Naše značka:
SO 101 – Propust st. 1,388 km

Předmět: Oznámení o zjištění skutečnosti

Název stavby: II/102 hr. hl. města Prahy-Štěchovice, rekonstrukce. ETAPA I.

ob	OBNOVA PROPUSTKY V KM 1,389	08.11.2022	
č.	TEXT ZMĚNY / ODŠROUŠTĚNÍ	DATUM	PODPIS

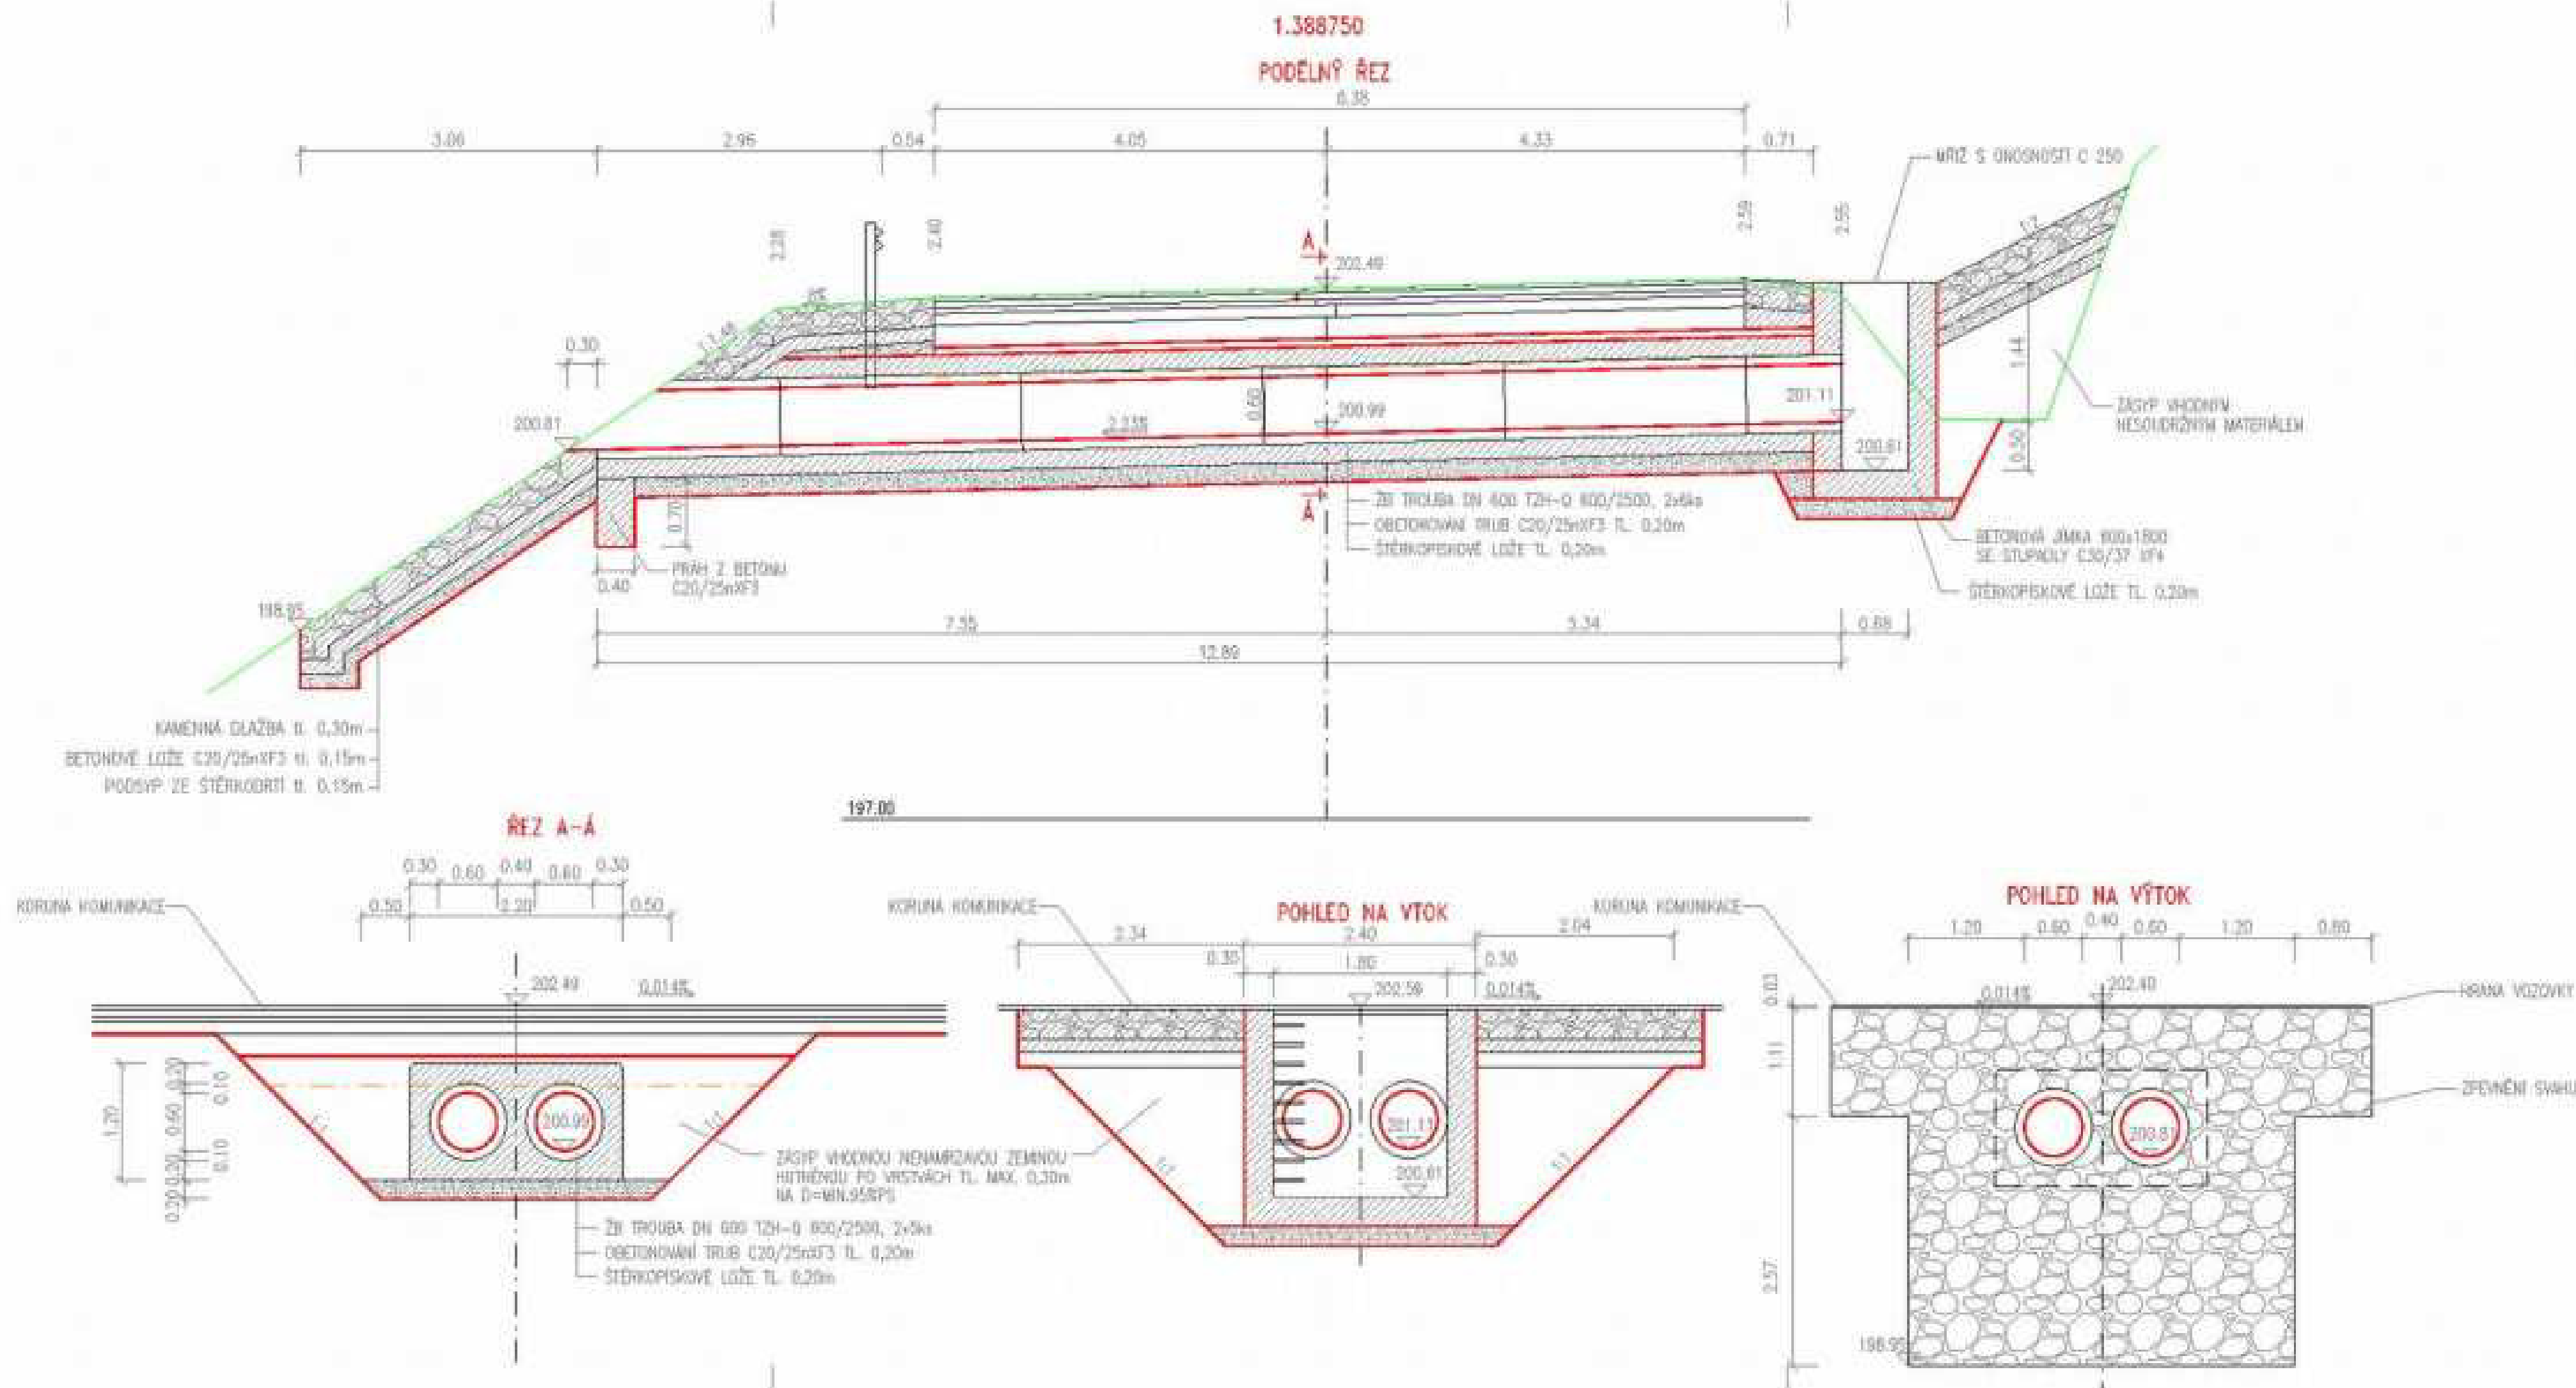
Dle PD zhotovitel provedl čištění propustku v km 1,388. Při čištění propustku 2 x DN 600 v km 1,388 bylo zjištěno následující: První trouba ve směru staničení je po cca 9 metrech neprostupná, dno potrubí místy zcela chybí a trubky jsou popraskané, v některých místech chybí i strop. U druhé trubky ve směru staničení se čištění povedlo její vyčištění, do doby než se první 3 metry trubky od řeky zcela rozpadly a zasypaly i čistící mechanismus. V místech, kde trubky vydržely jsou však lokálně poničené jako je to u první trubky.

U propustku se nabízí jeho kompletní výměna v celé šířce komunikace, včetně provedení nového nátokového objektu, který je zcela zasypaný a při provádění výměny nových trub za stávající, rozpadlé dojde k jeho poškození. Čelo propustku je ve skladbě kamenná zeď, kamenný svah a betonová římsa.

S ohledem na zjištěnou skutečnost a navrženou RDS stavby, Vás tímto žádáme v souladu se smlouvou o dílo o písemný pokyn, jak v realizaci díla pokračovat. Tento požadavek bude mít vliv na změnu soupisu prací a vytvoření ZBV stavby. Žádáme o vyjádření k zjištěné skutečnosti zástupce objednatele, TDS a AD a případně o schválení navrženého řešení.

1. PDPS navrhuje propust vyčistit
2. Čištění propustu provedeno v délce 9 + 3 m
3. Dle zjištěného stavu (prohlídka na místě po ukončení čištění), TDS souhlasí s výměnou nefunkčního propustu v celém rozsahu včetně nátokového objektu
4. Obnova nátokového objektu bude provedena v min. rozsahu dle návrhu změny PD
